使用前検査申請書の変更について

原発本第 108 号
令和 3 年 9 月 30 日

川内原子力発電所第1号機

使用前検査申請書

工事の工程に関する説明書

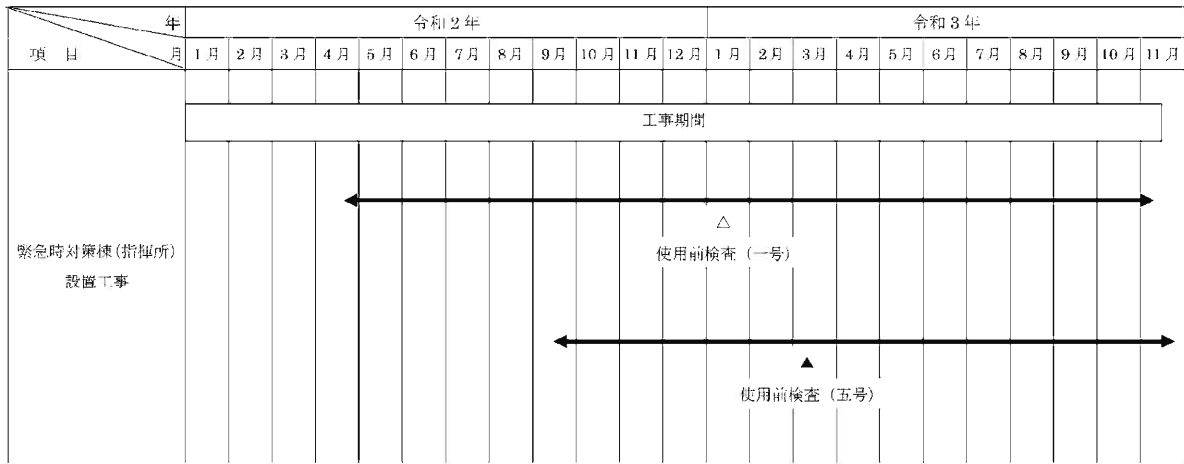
変更の内容	川内原子力発電所第1号機の変更の工事 (変更前)	
	検査を受けようとする工事の工程、期日及び場所	<p>工事の工程 構造、強度又は漏えいに係る試験をすることができる状態になった時（一号）</p> <p>期日 自 令和2年 4月 21日 至 令和3年 11月</p> <p>場所 川内原子力発電所 三菱重工業株式会社 原子力セグメント（神戸地区） （兵庫県神戸市兵庫区和田崎町） 新菱冷熱工業株式会社 燃料エネルギー事業部 高浜工場 （福井県大飯郡高浜町） 株式会社 ツバキ・ナカシマ 世知原工場 （長崎県佐世保市世知原町） 株式会社 ベンカン機工 尼崎工場 （兵庫県尼崎市扶桑町） 株式会社 コーアツ 三田工場 （兵庫県三田市テクノパーク） 株式会社 高田工業所 （福岡県北九州市八幡西区築地町）</p>
		<p>工事の工程 工事の計画に係る全ての工事が完了した時（五号）</p> <p>期日 自 令和2年 9月 至 令和3年 11月</p> <p>場所 川内原子力発電所 ニュークリア・デベロップメント株式会社 （茨城県那珂郡東海村舟石川） 日本ケンブリッジフィルター株式会社 北陸工場 （石川県金沢市北陽台） 株式会社 ベンカン機工 尼崎工場 （兵庫県尼崎市扶桑町） 株式会社 コーアツ 三田工場 （兵庫県三田市テクノパーク）</p>
申請に係る発電用原子炉施設の使用の開始の予定時期	令和3年 11月

変更の内容	(変更後)	
	検査を受けようとする工事の工程、期日及び場所	工事の工程 構造、強度又は漏えいに係る試験をすることができる状態になった時（一号） 期日 自 令和2年 4月 21日 至 令和3年 10月 22日 場所 川内原子力発電所
		工事の工程 工事の計画に係る全ての工事が完了した時（五号） 期日 自 令和3年 4月 21日 至 令和3年 11月 25日 場所 川内原子力発電所
	申請に係る発電用原子炉施設の使用の開始の予定時期	令和3年 11月 25日
変更の理由	川内原子力発電所第1号機の緊急時対策棟（指揮所）設置工事の工事工程及び場所を見直したことに伴い、「検査を受けようとする工事の工程、期日及び場所」及び「申請に係る発電用原子炉施設の使用の開始の予定時期」を変更する。
